Tilbakemelding på vurdering av sikkerhetsklasse som etterspurt.

1. Vurdering av steinsprang i henhold til Aktsomhetskart for Steinsprang.

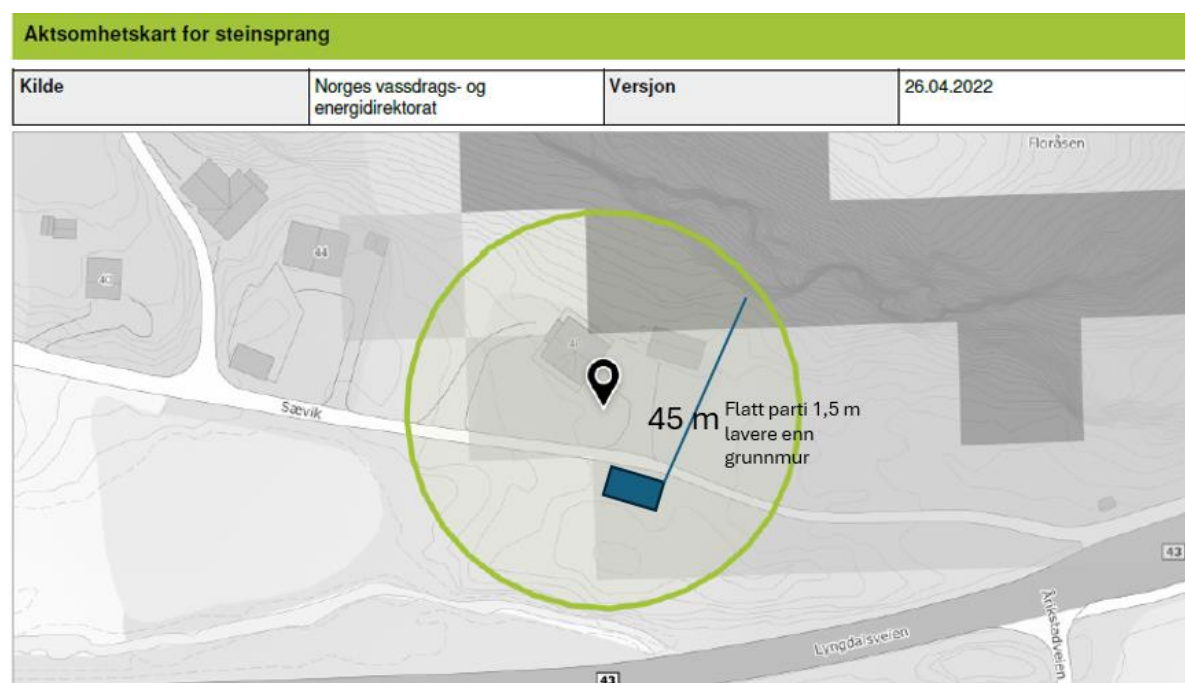
Det nye bygget vil ligge sør for fjellet Floråsen, og både Bolighuset og Garasjebygget vil blokker for eventuelle steinsprang mot den nye driftsbygningen. I tillegg ligger det tenkte bygget ca 45 m fra fjellet, og mellom fjellet og bygget ligger det steinblokker som vil fange opp eventuelle små steinsprang, samt også et flatt parti som vil ligge ca 1,5 meter lavere enn grunnmuren på den nye driftsbygningen.

Bygget er også tegnet inn helt i ytterste periferi av det skraverte området.
